**Avis de la Mission régionale d'autorité environnementale
de la région Nouvelle-Aquitaine
sur le renouvellement d'autorisation et l'extension d'une carrière
de sable et graviers
à Cazères sur Adour, Renung et Duhort-Bachen (40)**

n°MRAe 2018APNA53

dossier P-2017-6125

Localisation du projet : Cazères sur Adour, Renung, Duhort-Bachen (40)
Demandeur : Société GAMA
Procédure d'autorisation : Installation Classée pour la Protection de l'Environnement (ICPE)
Autorité décisionnelle : Préfet des Landes
Date de saisine de l'Autorité environnementale : 09/02/2018

Source : étude d'impact p.71

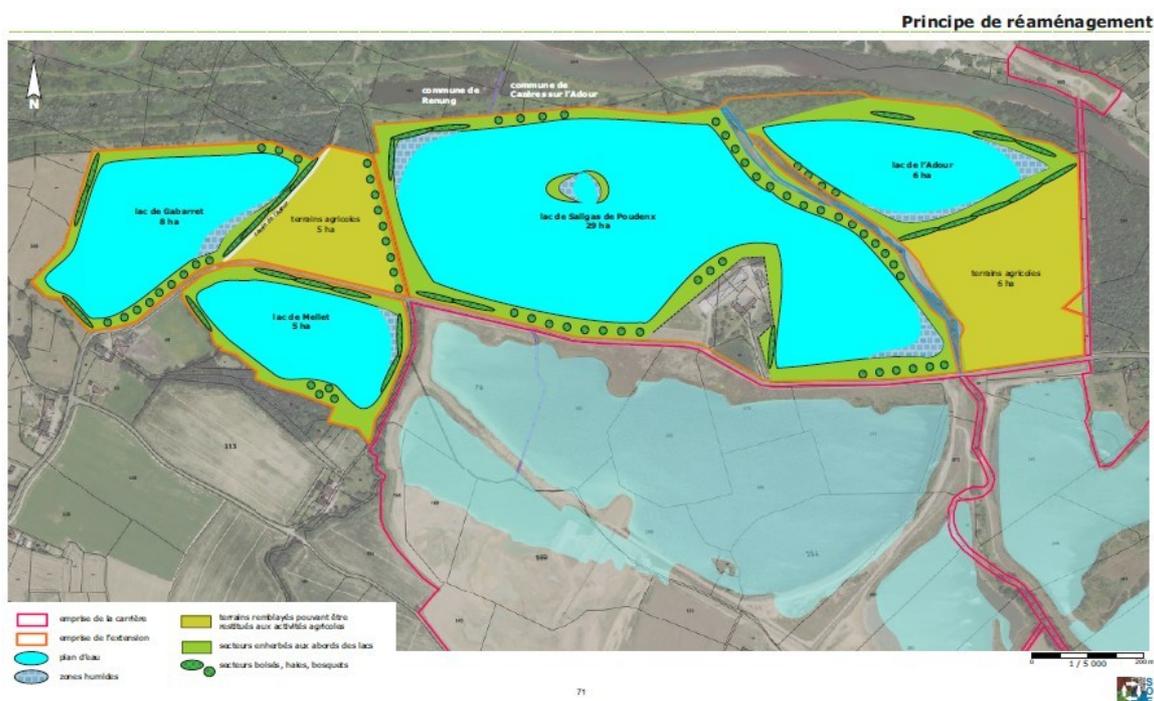
- création de quatre plans d'eau d'une surface de 48 ha dans l'emprise de l'extension, d'une profondeur de 2 à 4 mètres (voir plan d'ensemble page 493)
- remblaiement de 2 secteurs d'une superficie de 11 ha pouvant être restitués comme terrains agricoles (lieux-dits « Mellet » et « Bordecarrère »,
- renforcement des haies et des lisières boisés du Canal de Cantiran et du Lourden.

Des modifications sont également prévues par rapport à la remise en état figurant au sein de l'arrêté préfectoral du 27/02/2014. Des lacs seront mis en communication, la digue initialement prévue est remplacée par une presqu'île et le comblement du lac de Laroque, qui devait être restitué comme prairie sera remplacé par la création de 2 plans d'eau hydrauliquement indépendants de la nappe, d'une capacité de 400 000 m³. Ces plans d'eau constitueront une réserve pour l'irrigation des terres agricoles.

L'Autorité environnementale appelle l'attention sur les conditions réglementaires d'un telle « mise à disposition ». Elle s'interroge tout particulièrement sur le caractère « étanche » de ces plans d'eau tel que présenté par le dossier et par conséquent sur leur mode de remplissage. Ces plans d'eau semblant *a priori* en communication immédiate avec la nappe d'accompagnement de l'Adour et rempli par cette nappe, leur niveau « d'étanchéité » devrait faire l'objet d'une démonstration très précise, que n'apporte pas le dossier. De même, les conditions de remplissage (volumes, origine de l'eau...) devraient faire l'objet d'études précises. A l'inverse, si ce caractère « étanche » n'était pas dûment démontré, l'Autorité environnementale signale que tout prélèvement serait assimilé à un prélèvement dans le milieu naturel et relèverait des autorisations réglementaires afférentes.
